ПАСПОРТ ДОСТУПНОСТИ

**объект: Федеральное государственное образовательное бюджетное учреждение
высшего образования «Финансовый университет при Правительстве
Российской Федерации». Общежитие студентов
Адрес: г. Москва, ул. Верхняя Масловка, д. 15**

Дата составления: июль 2025

**АКТ ОБСЛЕДОВАНИЯ
объекта социальной инфраструктуры
К ПАСПОРТУ ДОСТУПНОСТИ ОСИ
№ _____**

Фото 26

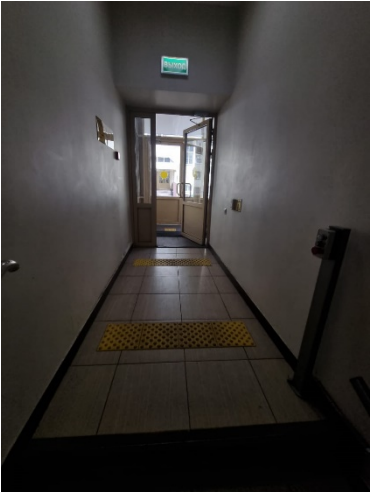
Контрастный цвет поручней (на путях эвакуации)	наличие	отсутствие		-	п. 6.2.29
Фотолюминесцентное покрытие или подсветка поручней (на путях эвакуации)	наличие	отсутствие		-	п. 6.2.29
Горизонтальные завершения поручней (вверху и внизу)	0,3 м	отсутствие		Необходимо установить новые поручни на лестнице, соответствующие ГОСТ Р 51261-2022.	п. 6.2.11
Травмобезопасные окончания поручней (вверху и внизу)	наличие	наличие			п. 6.2.11
Расстояние от поручня до стены (при наличии)	не менее 0,045 м	не менее 0,045 м		-	п. 6.2.12
Внутренняя лестница для доступа на цокольный этаж ВХОД №2					
Ширина марша лестницы (на пути эвакуации)	не менее 1,6 м (при наличии более 600 чел. на этаже)	1,5 м		-	п. 6.2.24
	не менее 1,35 м (для театров, кинотеатров, концертных залов, музеев, спорт-комплексов, библиотек,				п. 6.2.24

полосы на проступях краевых ступеней	до 0,1 м	до 0,1 м		необходимо заменить на новые	
	не более 0,04 м до края	не более 0,04 м до края			п. 6.2.8
Поручни	наличие (для открытой лестницы – с двух сторон)	наличие		-	п. 6.2.11
Разделительные поручни (<i>при ширине лестницы 4 м и более</i>)	наличие	не требуется		-	п. 6.2.8
Непрерывность поручней	наличие	наличие		-	п. 6.2.11
Высота поручней	0,9 м	0,9 м		-	п. 6.2.11
Округлое сечение поручней	наличие	наличие		-	п. 6.2.12
Диаметр поручней	от 0,03 до 0,05 м	0,04 м		-	п. 6.2.12
Контрастный цвет поручней (<i>на путях эвакуации</i>)	наличие	отсутствие		-	п. 6.2.29
Фотолюминесцентное покрытие или подсветка поручней (<i>на путях эвакуации</i>)	наличие	отсутствие		-	п. 6.2.29
Горизонтальные завершения поручней (вверху и внизу)	0,3 м	отсутствие		Необходимо установить новые поручни на лестнице, соответствующие ГОСТ Р 51261-2022.	п. 6.2.11
Травмобезопасные	наличие	наличие			п. 6.2.11

Фото 28

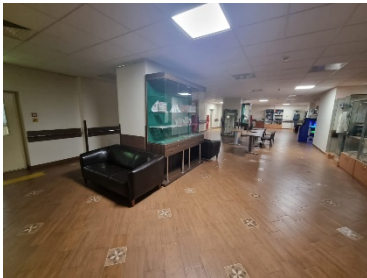
окончания поручней (вверху и внизу)					
Расстояние от поручня до стены (при наличии)	не менее 0,045 м	не менее 0,045 м		-	п. 6.2.12
Внутренний пандус для доступа на первый этаж отсутствует.					
Подъемная платформа для доступа на первый этаж ВХОД №1					
Подъемная платформа	наличие	наличие		-	п. 6.2.8
Знак доступности	наличие	наличие		-	п. 6.5.1

Фото 42

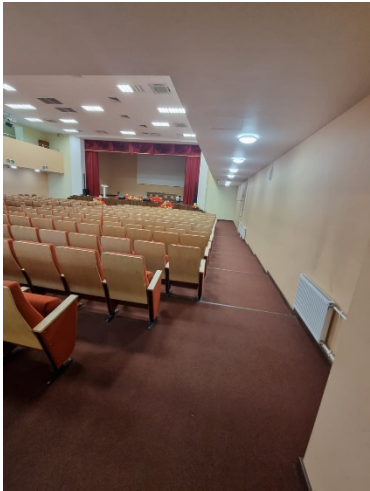
со стороны дверной ручки			-	п. 6.5.9
	высота от 1,2 до 1,6 м	наличие		-	п. 6.5.9
	0,1 м от края двери	наличие		-	п. 6.5.9
Ширина дверного проема	не менее 0,9 м	0,9 м		-	п. 6.2.4
Высота дверного порога	0 мм	0 мм		-	п. 6.2.4
Контрастный цвет дверей	наличие	наличие		-	п. 6.4.1
Контрастный цвет дверных ручек	наличие	наличие		-	п. 6.4.1
Высота дверных ручек	от 0,8 до 1,1 м	0,9 м		-	п. 6.4.3
Расстояние от дверных ручек до вертикальных плоскостей	не менее 0,6 м	не менее 0,6 м		-	п. 6.4.2
Удобные дверные ручки	наличие	наличие		-	п. 6.4.3
Площадь помещения для приема (<i>при наличии</i>)	не менее 12 кв. м (на одно рабочее место), не менее 18 кв. м (на два рабочих места)	25 кв. м.		-	п. 8.1.11
Место для размещения на кресле-коляске	наличие	наличие		-	п. 8.1.3
